Gamma IMPULSE	Modello VIVACE SLAVE – SWING SLAVE	N° I.T. 08_2023
Matricola 31422464	Oggetto INTRODUZIONE NUOVA SCHEDA CPU "COLD" SLAVE

Descrizione della modifica

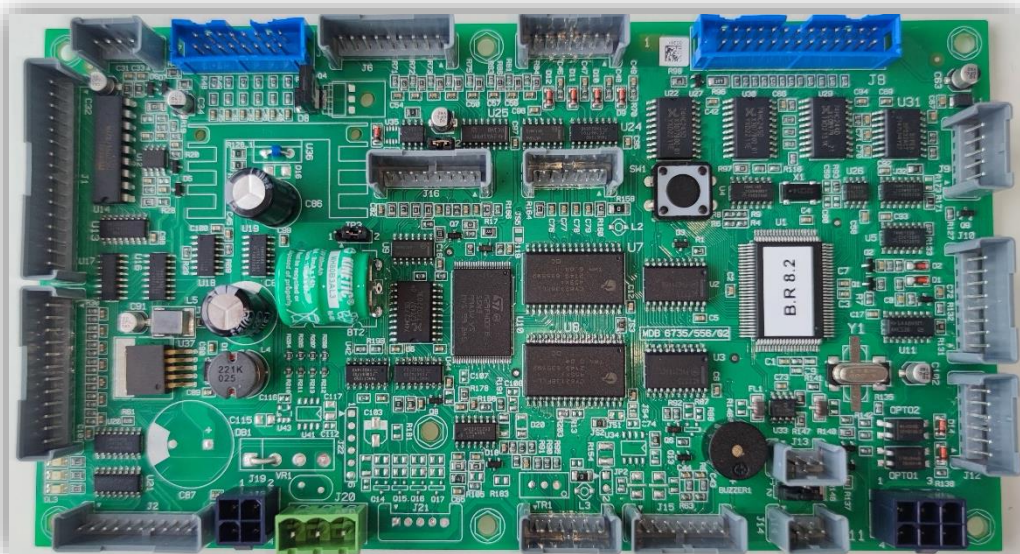
È stata introdotta una **nuova** scheda dedicata alle versioni Slave, con un nuovo *microprocessore* che ne ottimizza il funzionamento.

Scheda CPU **pre - modifica**

Codice a ricambio: **261697**

Nuova scheda CPU **cold slave**

Codice a ricambio: **265386**

La nuova scheda CPU, dotata di SW **Vivace SL (NB) Rev. 0.3** o successivi, e **Swing SL (NB) Rev. 1.1** o successivi, è intercambiabile con la vecchia.

Nota bene: per macchine precedenti al **S/N 31422464**, se fosse necessaria sostituire la scheda CPU, utilizzare la **nuova** scheda CPU **cold slave**, il cui codice a ricambio è: **265386**.
